**Avis de la Mission régionale d'autorité environnementale  
de la région Nouvelle-Aquitaine sur  
le projet de parc éolien de la Boixe  
sur la commune d'Aussac-Vadalle (16)**

n°MRAe 2019APNA114

dossier P-2018-7115

**Localisation du projet :** Commune d'Aussac-Vadalle (16)  
**Maître(s) d'ouvrage(s) :** Société du parc éolien d'Aussac  
**Avis émis à la demande de l'Autorité décisionnaire :** Préfet de la Charente  
**en date du :** 24 mai 2019  
**Dans le cadre de la procédure d'autorisation :** Autorisation environnementale ICPE  
L'Agence régionale de santé et le Préfet de département au titre de ses attributions dans le domaine de l'environnement ayant été consultés.

Projet retenu et enjeux écologiques, source étude impact p.292

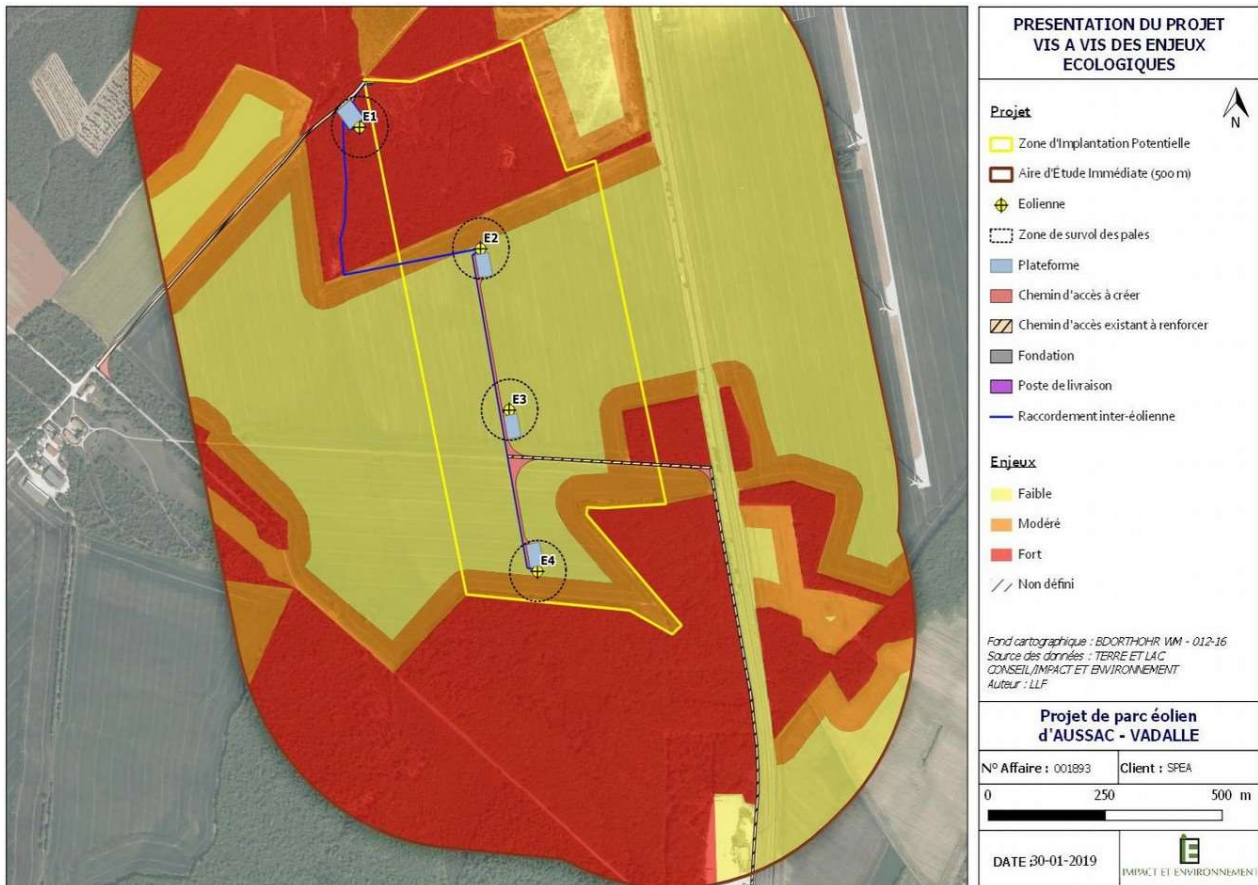
Concernant **le milieu naturel**, le dossier ne précise pas la situation des éoliennes en surplomb des zones les plus sensibles (indication de la distance la plus faible entre le bout de pale de l'éolienne et la canopée du boisement le plus proche), permettant d'apprécier si une distance suffisante ou non est préservée pour limiter le risque de collision avec les espèces les plus contactées. Or on rappelle que l'implantation de l'éolienne E1 est prévue (avec défrichement) dans la ZNIEFF de type 1 « Forêts de Boixe » qui constitue un « réservoir de biodiversité » au sens de la Trame verte et bleue (TVB), qui présente un enjeu fort (voir cartographie ci-dessous) pour la quasi-totalité des taxons observés et ainsi qu'un site de halte migratoire pour l'avifaune. **Ces enjeux méritent une prise en compte particulière, qui reste à approfondir et pose question, ainsi qu'indiqué plus haut, quant aux choix d'implantation. Au final, seule l'éolienne E3 semble susceptible d'une incidence faible sur le milieu naturel.**

Au vu de l'implantation des éoliennes en particulier E1, des enjeux et des risques d'impacts résiduels prévisibles sur des espèces protégées, la question de l'application de la réglementation spécifique induisant la nécessité d'obtention de dérogation, reste posée car non évoquée dans le dossier. La MRAe estime que des précisions méritent d'être apportées à ce titre.
